GMINA STRZEGOM

Wasze pismo z dnia	Znak	Nasz znak	Data
-	-	WliZP.271.9.2023.AJk.5	07.07.2023 r.

Dotyczy: postępowania o udzielenie zamówienia publicznego „**Poprawa warunków obsługi i rozwoju terenów inwestycyjnych wydobywania i przeróbki granitu w Granicznej (Gmina Strzegom) poprzez skomunikowanie z DK 5**”.

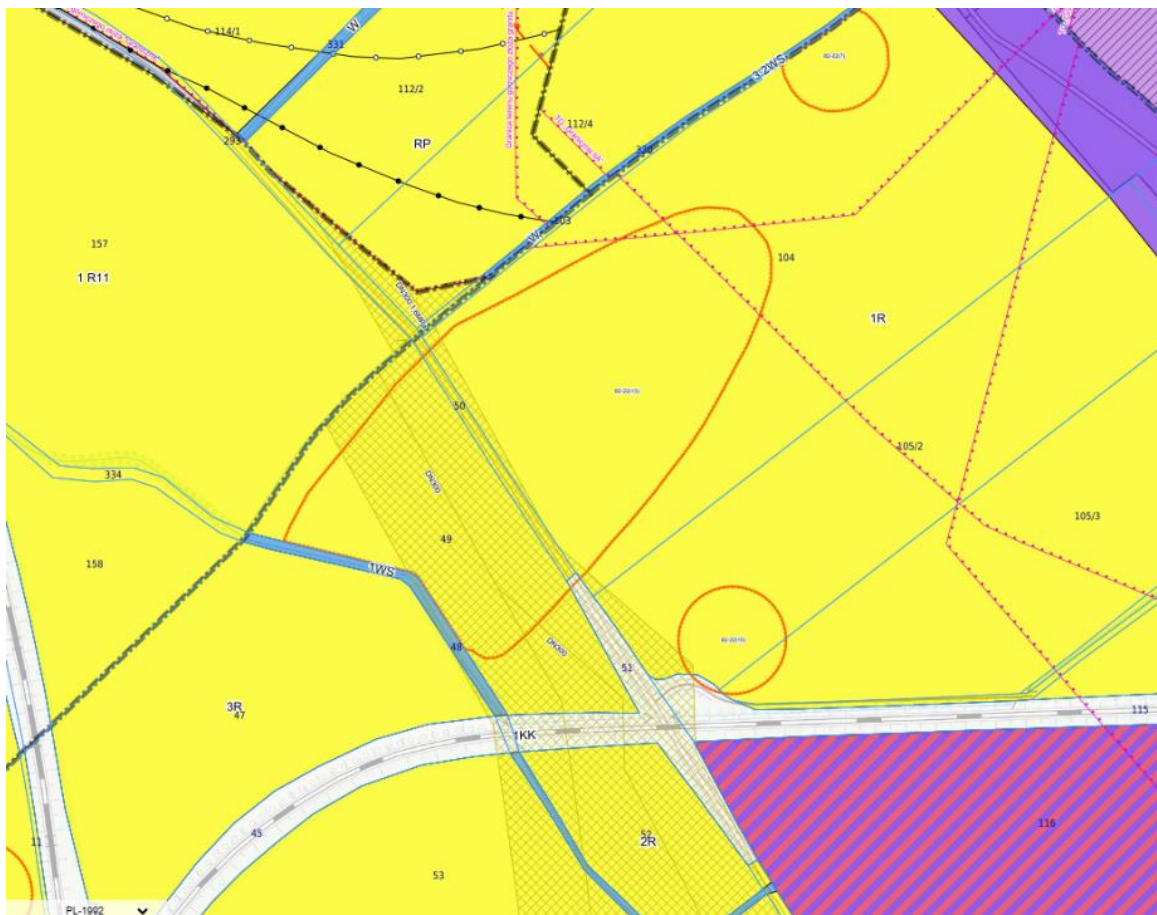
Dotyczy PFU pkt 3.1.9. Oświetlenie drogowe - Wymagania dla robot budowlanych - Prosimy o wskazanie dokładnej lokalizacji wymaganej „modernizacji istniejącej szafki sterowniczej oświetlenia drogowego zlokalizowanej na dz. nr 239/1”.

Odp.: Lokalizacja zgodnie z poniższym zdjęciem oraz załącznikiem nr 1.
